Affidamento a Contraente Generale dei "Lavori di ammodernamento del tratto Palermo - Lercara Friddi, lotto funzionale dal km 14,4 (km. 0,0 del Lotto 2) compreso il tratto di raccordo della rotatoria Bolognetta, al km 48,0 (km. 33,6 del Lotto 2 - Svincolo Manganaro incluso) compresi raccordi con le attuali SS n.189 e SS n.121

- PERIZIA DI VARIANTE N.3 -

**MODIFICA TECNICA N.275
ELABORATI GENERALI
DEMOLIZIONI**
Relazione di modifica tecnica n.275

OGGETTO: Demolizione manufatti esistenti in c.a..

Figura n. 1 – Manufatto in c.a. – tipo "A"

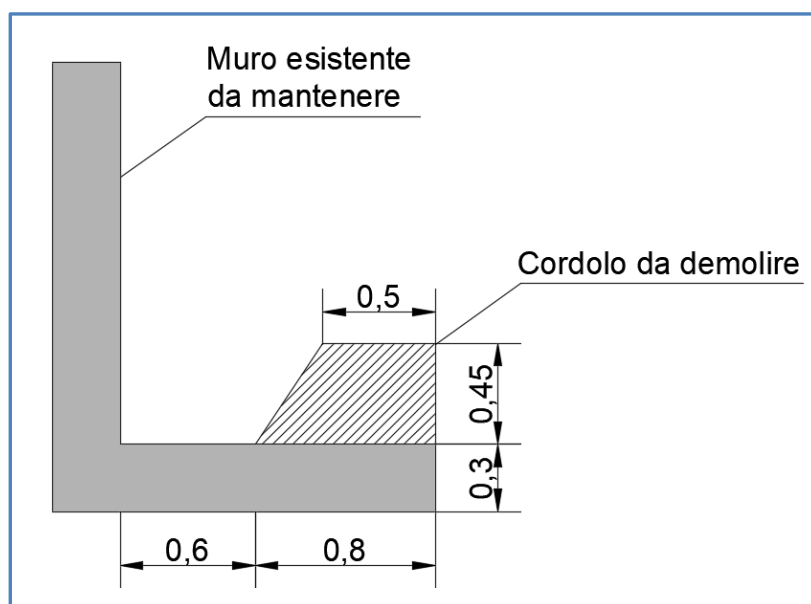
- Tipo "A": il manufatto si estende dalla Sez. 681 + 6,00 ml alla Sez. 690 + 6,00 ml, per una lunghezza pari a 180,00 ml e consiste in un muro di sostegno in c.a. da mantenere. Il muro in esame presentava al piede cordolo trapezoidale in c.a. di larghezza pari a 0,80 m ed altezza 0,45 m, sul quale erano infissi i paletti delle barriere di sicurezza, interferente con le lavorazioni di progetto e che pertanto è necessario demolire.

Figura n. 3 – Manufatto in c.a. – tipo "B"

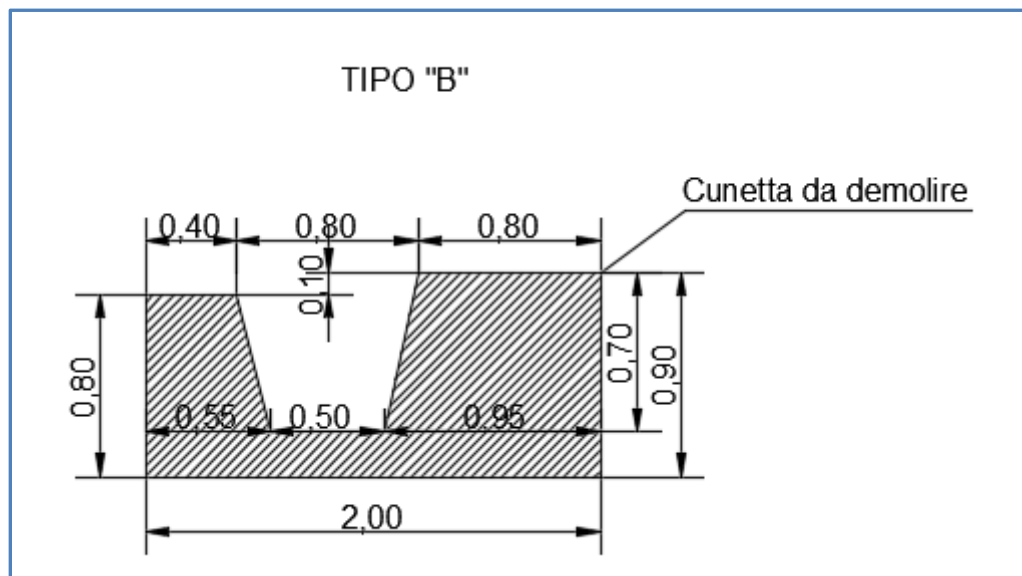
- Tipo "B": cunetta in c.a. che si estende dalla Sez. 690 + 6,00 ml alla Sez. 697 + 13,00 ml, per una lunghezza pari a 147,00 m, con larghezza pari a 2,00 m e altezza pari a 0,90 m; Si riportano a seguire lo schema geometrico di quanto sopra esposto e le immagini fotografiche estratte dal verbale di constatazione del 07/09/2020, allegato alla presente.

Figura n. 5 – Manufatto in c.a. – tipo "C"

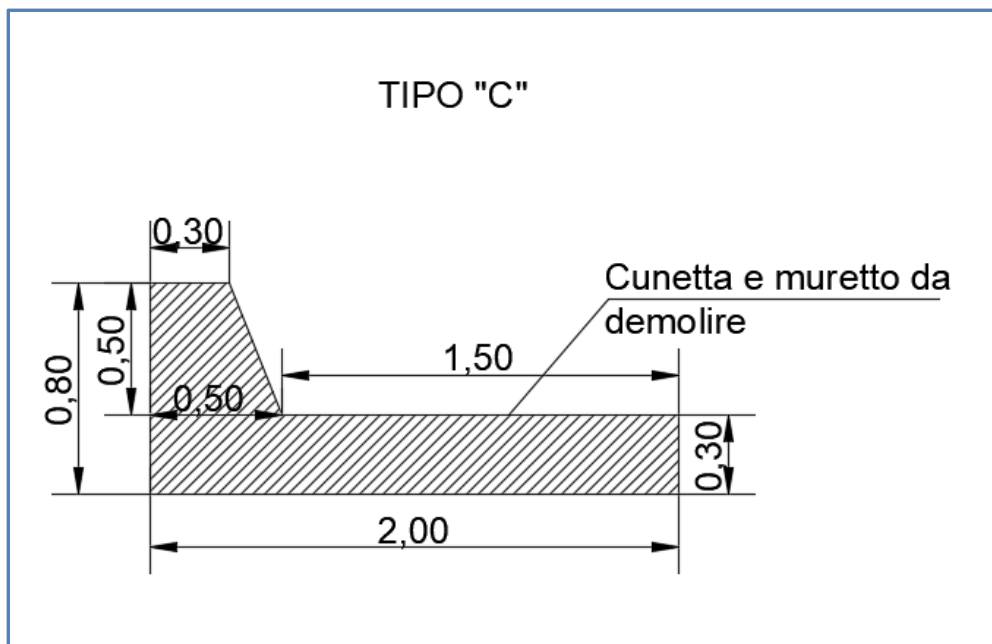
- Tipo "C": il manufatto si estende dalla Sez. 697 + 18,00 ml alla Sez. 699 + 1,00 ml, per una lunghezza pari a 23,00 ml e consiste in un muretto in c.a. di altezza pari a 0,50 m di forma trapezia avente larghezza pari a 0,50 m alla base e 0,30 m in testa e una cunetta in c.a. di larghezza pari a 2,00 m e altezza pari a 0,30 m, che verranno interamente demoliti. Si riportano a seguire lo schema geometrico di quanto sopra esposto e le immagini fotografiche estratte dal verbale di constatazione del 07/09/2020, allegato alla presente;

Figura n. 7 – Manufatto in c.a. – tipo "D"

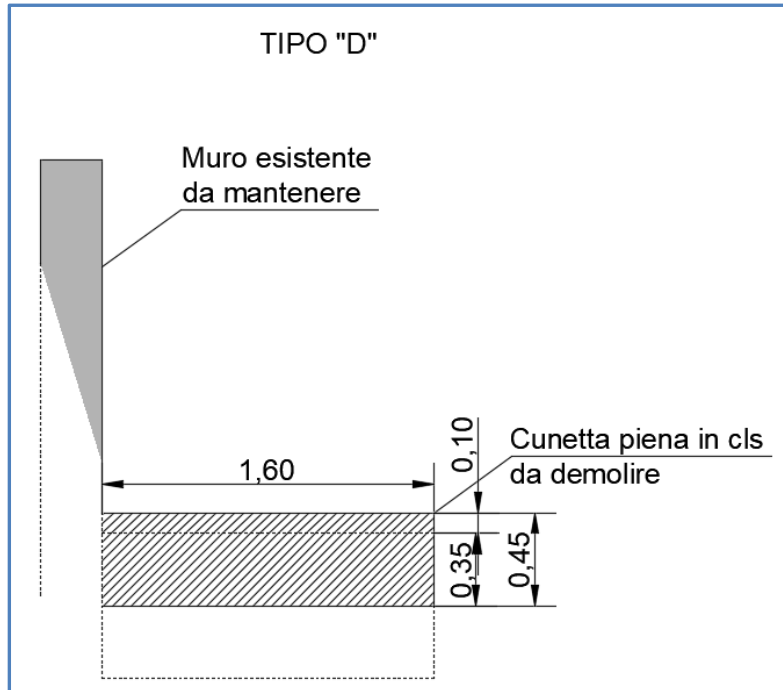
- Tipo "D": cunetta piena in c.a. alloggiata sulla fondazione del muro esistente, che si estende dalla Sez. 699 + 1,00 ml alla Sez. 712A, per una lunghezza pari a 267,50 ml. La cunetta verrà demolita parzialmente, per una larghezza pari a 1,60 m e un'altezza pari a 0,45 m. Si riportano a seguire lo schema geometrico di quanto sopra esposto e le immagini fotografiche estratte dal verbale di constatazione del 07/09/2020, allegato alla presente;

Figura n. 13 – Immagine fotografica del blocco in calcestruzzo riscontrato sulla AP11

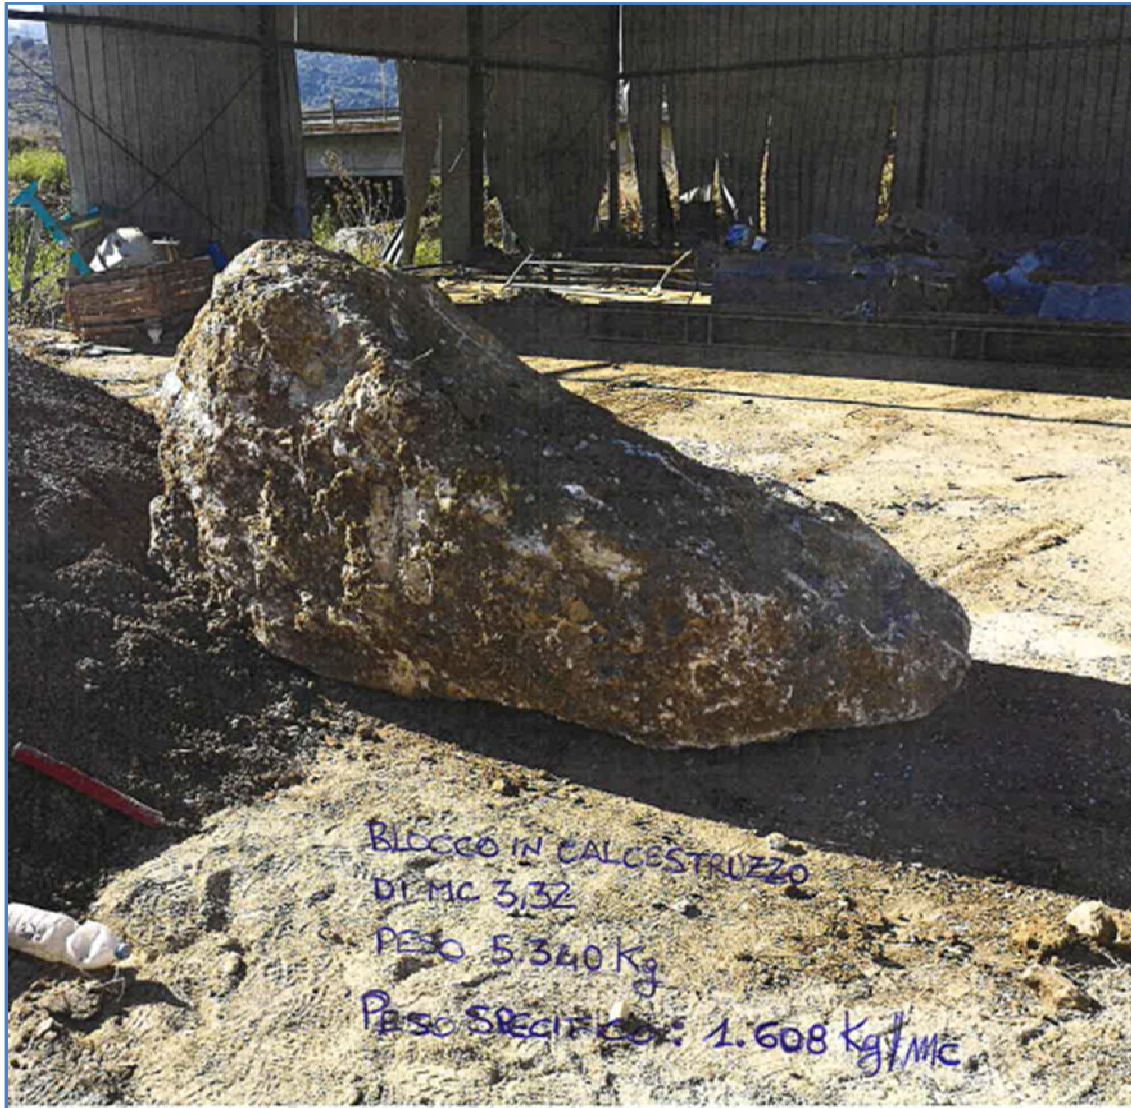
Infine, sempre sul tratto di asse principale "AP11", si è riscontrata la presenza di massi rocciosi e detriti in calcestruzzo provenienti da vecchie demolizioni effettuate presumibilmente durante la realizzazione della S.S.121, entrambi interferenti con la realizzazione dei fossi di guardia di progetto.
